リコール届出一覧表

リコール届出日：平成30年5月18日

リコール届出番号	外-2660	リコール開始日	平成30年 5月 19日
届出者の氏名又は名称	ジャガー・ランドローバー・ジャパン株式会社 代表取締役 ハンソン・マグナス・ユタカ	製作国：英国 製作者名：ジャガー・ランドローバー・リミテッド 問い合わせ先： ランドローバーお客様相談室 0120-922-992	
不具合の部位（部品名）	燃料装置（燃料レール）		
基準不適合状態にあると認める構造、装置又は性能の状況及びその原因	燃料レールの製造工程において、燃料レールエンドキャップのロウ付け加工が不適切なため、ロウの割れが発生するものがある。そのため、当該部位から燃料がにじみ、最悪の場合、火災に至るおそれがある。		
改善措置の内容	全車両、燃料レールを良品と交換する。		
不具合件数	0件	事故の有無	無し
発見の動機	本国メーカーからの情報による。		
自動車使用者及び自動車分解整備事業者に周知させるための措置	<ul style="list-style-type: none"> ・使用者：電話又はダイレクトメールで通知する。 ・自動車分解整備事業者：日整連発行の機関誌へ掲載する。 ・改善実施済車には、運転席側ドアロックストライカー付近に外-2660のステッカーを貼付する。

改善箇所説明図

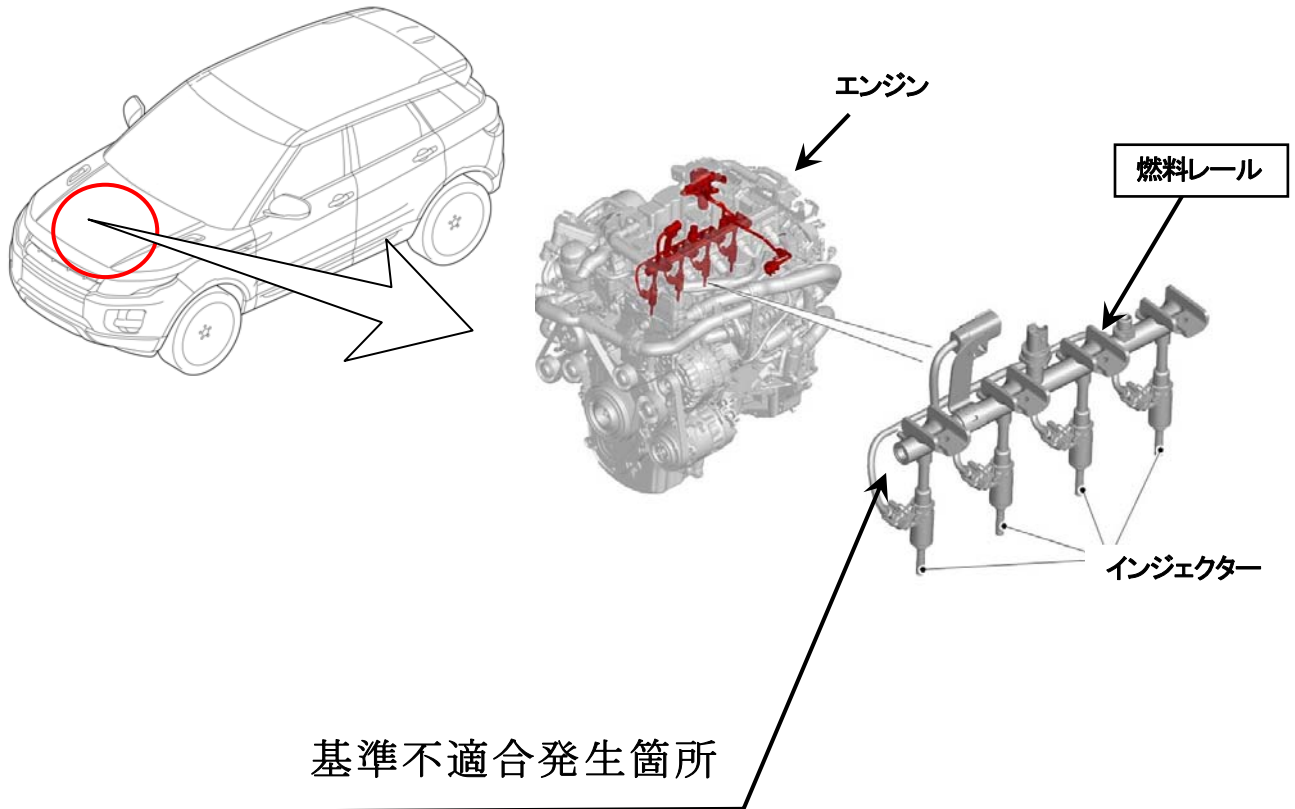
燃料レールの製造工程において、燃料レールエンドキャップのロウ付け加工が不適切なため、ロウの割れが発生するものがある。そのため、当該部位から燃料がにじみ、最悪の場合、火災に至るおそれがある。

全車両、燃料レールを良品と交換する。

識別：燃料レールの前端部キャップに白ペイントを塗布する。
